西安市建设工程规划公示牌

钜益100项目

公示说明

公示总平图

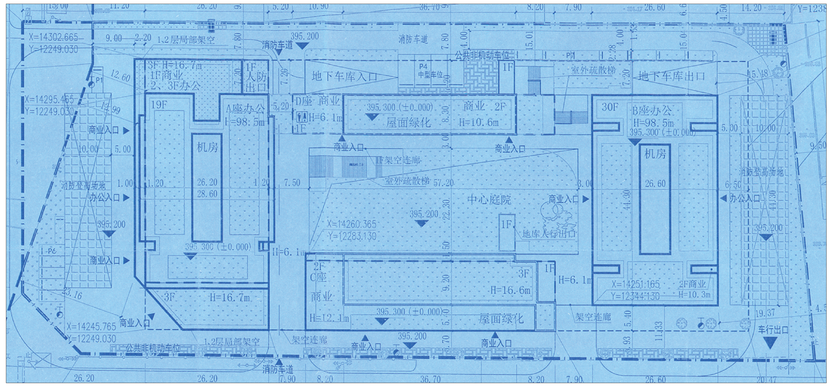
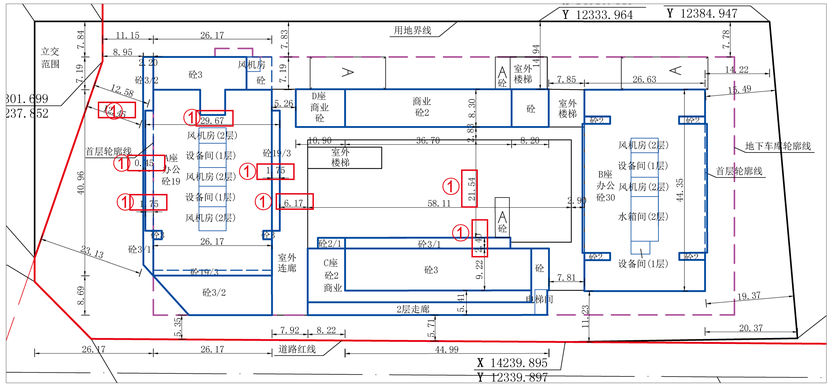
①局部尺寸调整
②取消装饰格栅
③增加铝格栅雨棚

1、A座西距用地边界审批尺寸12.99m，实际尺寸12.45m；A座标准层东西长度审批尺寸28.60m，实际尺寸29.67m；A座标准层西侧轮廓线距2、3F轮廓线审批尺寸1.00m，实际尺寸0.45m；A座标准层东、西侧轮廓线距首层轮廓线审批尺寸1.20m，实际尺寸1.75m；A座标准层东侧轮廓线距连廊边线审批尺寸7.50m，实际尺寸6.17m；C座2-3F轮廓线距北侧连廊边线审批尺寸22.30m，实际尺寸21.54m；C座2-3F轮廓线距首层轮廓线审批尺寸1.50m，实际尺寸2.40m。

2、A座3F西侧与北侧取消装饰格栅。

3、A座1F增加铝格栅雨棚。
